## Modulo per la presentazione delle osservazioni per i piani/programmi/progetti sottoposti a procedimenti di valutazione ambientale di competenza statale

[CP 10661] Progetto per la realizzazione di un impianto di produzione di energia elettrica da fonte eolica denominato "Gualdo Tadino" con potenza di immissione in rete pari a 62 MW e relative opere connesse da realizzarsi nei comuni di Gualdo Tadino (PG) e Nocera Umbra (PG).

Osservazione n. 1 – Documentazione dichiarata nell'Elenco Elaborati” ma non presente tra gli elaborati allegati al progetto

### Gittata WTG01 m. 473,55

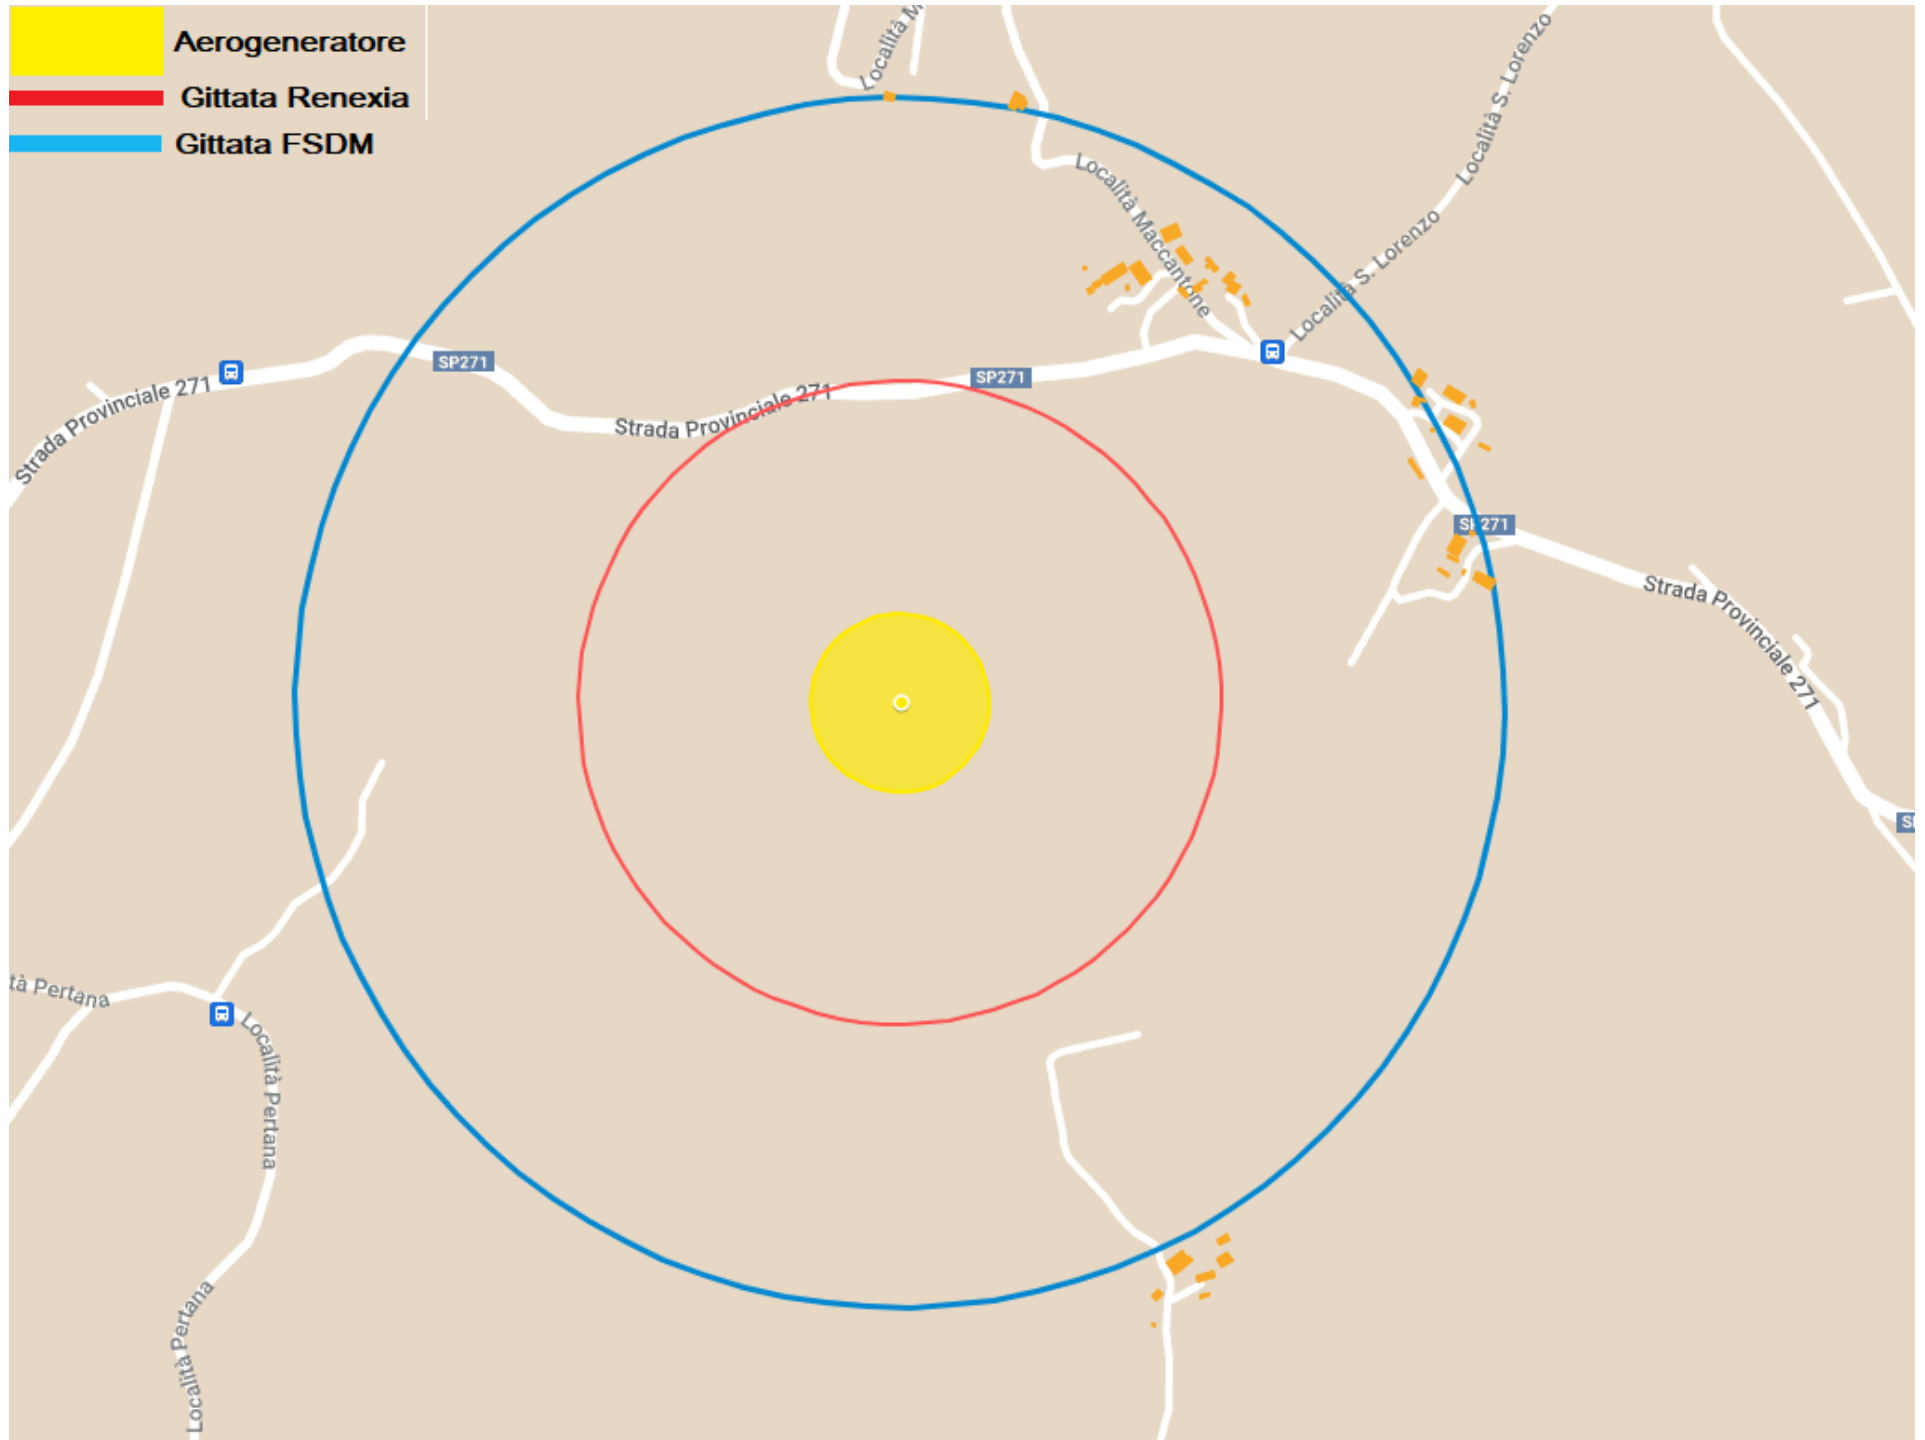
Sono stati individuati i recettori sensibili con quote inferiori alla quota di installazione degli aerogeneratori al fine di poter calcolare l'effettivo "caso peggiore".

**In conclusione:** la relazione "Calcolo della gittata massima in caso di rottura accidentale degli elementi" della proponente **Renexia s.p.a** se fosse approvata dalla Commissione VIA-VAS-VI, così come proposta, a nostro avviso esporrebbe ad un serio pericolo l'incolumità pubblica e nel contempo non risponderebbe alle esigenze previste dal D.M. 10/09/2010.
